島根原子力発電所 2 号炉 審査資料	
資料番号	EP-083 改 02
提出年月日	令和 3 年 3 月 11 日

## 島根原子力発電所 2 号炉

### 1 号炉液体廃棄物処理系の 共用取止めによる影響について

中国電力株式会社

第1図 液体廃棄物処理系系統概要図

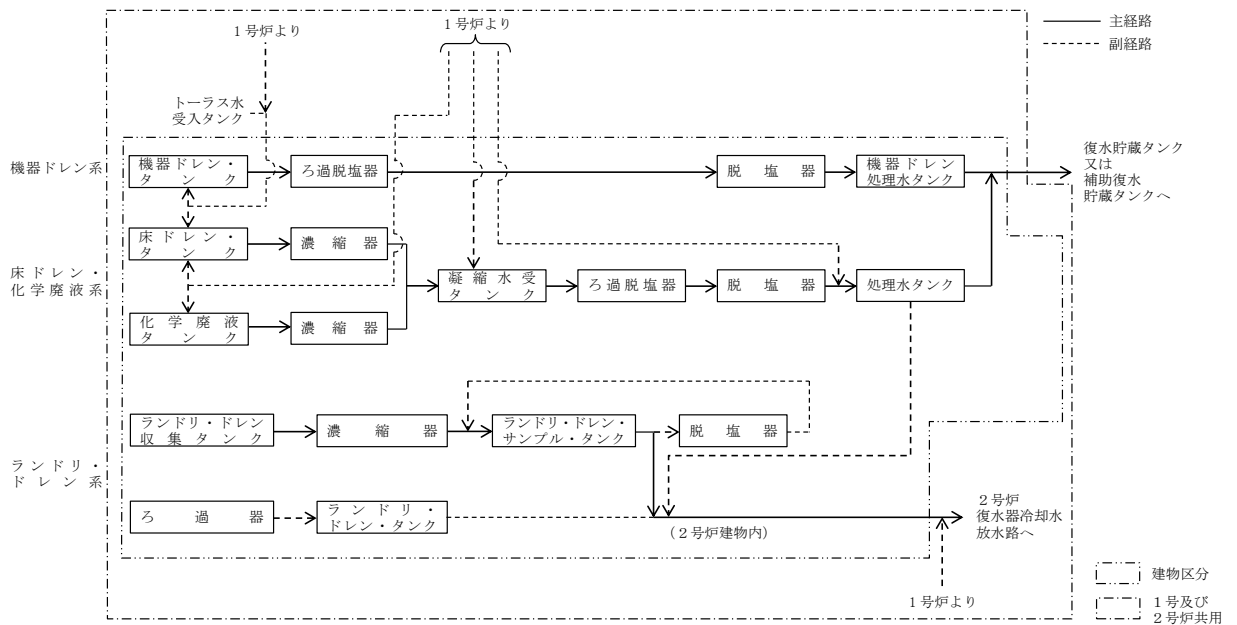
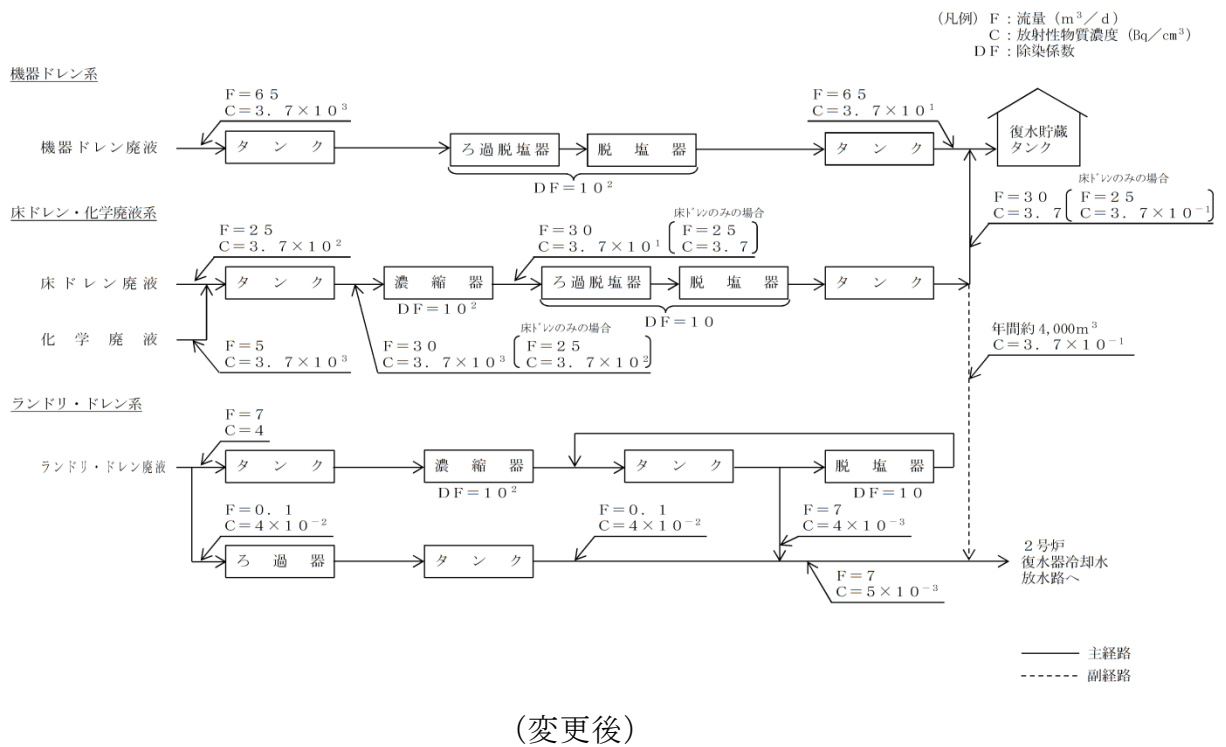
1号炉の機器ドレン系、床ドレン・再生廃液系、シャワ・ドレン系の2号炉との共用を取止める。（以下「共用取止め」という。）

なお、2号炉の機器ドレン系、床ドレン・化学廃液系、ランドリ・ドレン系については、引き続き1号炉と共用をする。

2号炉で発生する機器ドレン廃液は、2号炉の機器ドレン系設備又は1号炉の機器ドレン系設備で処理を行っていたが、共用取止めに伴い、2号炉の機器ドレン系設備のみで処理する。平常運転時に2号炉で発生する機器ドレン廃液の推定発生量は約65m<sup>3</sup>/dであるが、2号炉の機器ドレン系設備は第1表に示す容量を有しており、処理可能である。また、2号炉の機器ドレン系設備は引き続き1号炉と共用を続けるが、1号炉の廃液については、1号炉の機器ドレン系設備若しくは2号炉の廃液処理を優先したうえで、2号炉の機器ドレン系設備の裕度の範囲で処理する。従って、1号炉の機器ドレン

系設備の共用を取止めることによる、液体廃棄物の処理能力に影響はない。  
(第1～4表、第1, 2図参照)

第2図 液体廃棄物処理系の放射性物質濃度等説明図

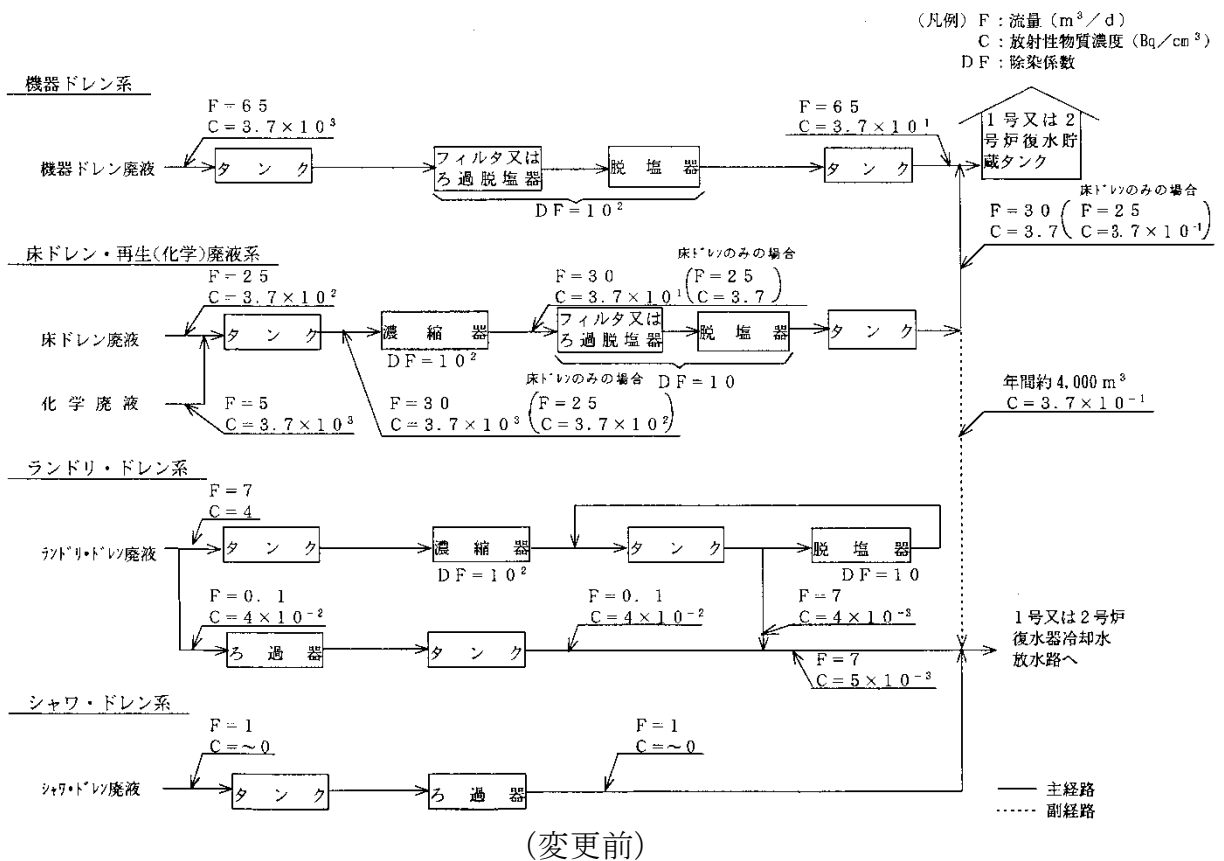
2号炉で発生する床ドレン・化学廃液は、2号炉の床ドレン・化学廃液系<sup>※</sup>設備又は1号炉の床ドレン・再生廃液系<sup>※</sup>設備で処理を行っていたが、共用取止めに伴い、2号炉の床ドレン・化学廃液系設備のみで処理する。平常運転時に2号炉で発生する床ドレン・化学廃液の推定発生量は約30m<sup>3</sup>/dであるが、2号炉の床ドレン・化学廃液系設備は第1表に示す容量を有しており、処理可能である。また、2号炉の床ドレン・化学廃液系設備は引き続き1号炉と共用を続けるが、1号炉の廃液については、1号炉の床ドレン・再生廃液系設備若しくは2号炉の廃液処理を優先したうえで、2号炉の床ドレン・化学廃液系設備の裕度の範囲で処理する。従って、1号炉の床ドレン・再生廃液系の共用を取止めることによる、液体廃棄物の処理能力に影響はない。  
(第1～4表、第1, 2図参照)

備であり、これまで2号炉と共用していたが、管理区域退域時の手洗い運用を既に廃止しており、今後、2号炉からシャワ・ドレン廃液は発生しないことから、1号炉のシャワ・ドレン系の共用を取止めることによる影響はない。  
(第2～4表、第1、2図参照)
